COMUNE DI ANCONA - LUNGOMARE NORD.  
REALIZZAZIONE DELLA SCOGLIERA DI PROTEZIONE DELLA  
LINEA FERROVIARIA BOLOGNA-LECCE, INTERRAMENTO CON  
GLI ESCAVI DEI FONDALI MARINI, RETTIFICA E VELOCIZZAZIONE  
DELLA LINEA FERROVIARIA

**RISPOSTE AD ISTRUTTORIA VIA  
ID\_VIP4711  
ALLEGATO 8.1**

#### **RELAZIONE INTEGRATIVA – FASE 1B ACCORDO DI PROGRAMMA 2017**

Figura 2 - Suddivisione area colmata

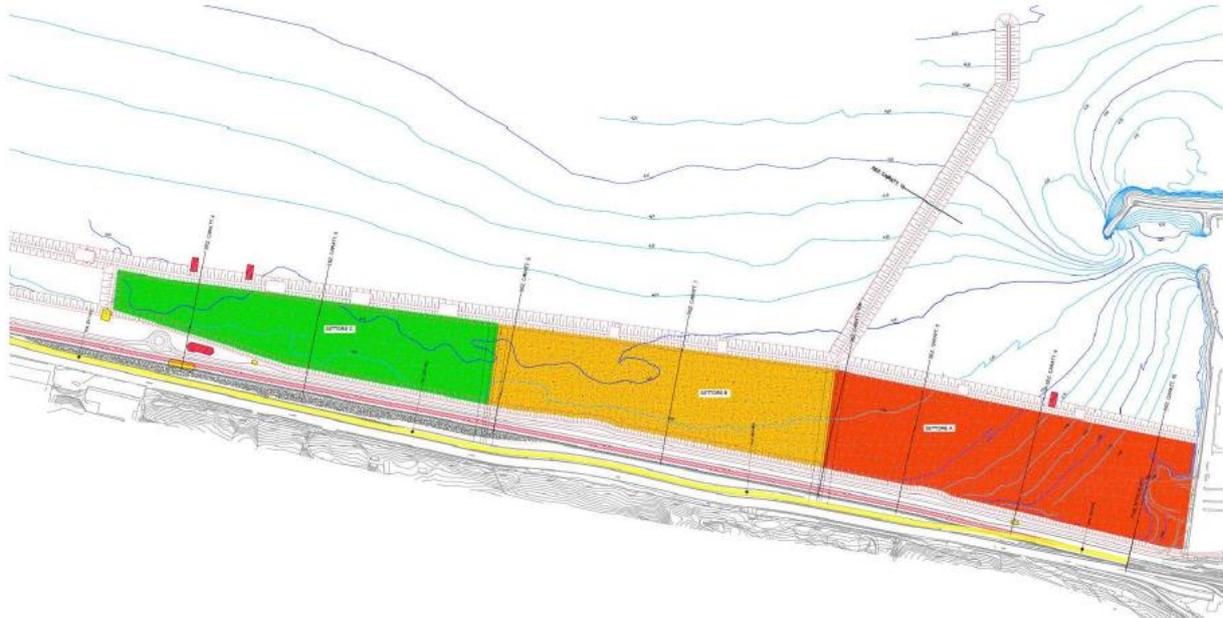
*“Con riferimento ai sedimenti marini, si richiede di omogeneizzare le informazioni contrastanti presenti nei vari elaborati progettuali relativamente al materiale che si intende impiegare (qualità e modalità di escavo, trasporto e immersione), valutare le possibili alternative e chiarire, al fine di stabilire le classi di qualità dei sedimenti da utilizzare, se il terrapieno è in ambito portuale.*

*Con riferimento alla caratterizzazione ambientale eseguita sui materiali da scavo per accertare la sussistenza dei requisiti di qualità ambientale degli stessi si chiede di fornire planimetria con indicazione dei pozzetti esplorativi realizzati. Inoltre, si chiede di fornire chiarimenti sulle procedure di campionamento eseguite in fase di progettazione, alla luce di quanto previsto dall'Allegato 2 del DPR 120/2017, sulla profondità d'indagine raggiunta e sulla scelta del numero di campioni che sono stati sottoposti ad analisi chimico-fisiche.*

Nello specifico, l'area della colmata è stata suddivisa in 3 settori (A, B e C), come da figura di seguito riportata. La realizzazione della colmata avverrà successivamente al completamento delle opere (nuovo rilevato ferroviario e scogliere), secondo il cronoprogramma di progetto, a cui si rimanda per i dettagli.

Le attività di interrimento delle tre vasche di colmata previste nel progetto del *Lungomare nord*, dalla quota -2.50 m alla quota 0, si esplicheranno entro dicembre 2026, secondo le esigenze di dragaggio dei porti di competenza del sistema portuale (Ancona, San Benedetto del Tronto, Pescara, Pesaro e/o Ortona).
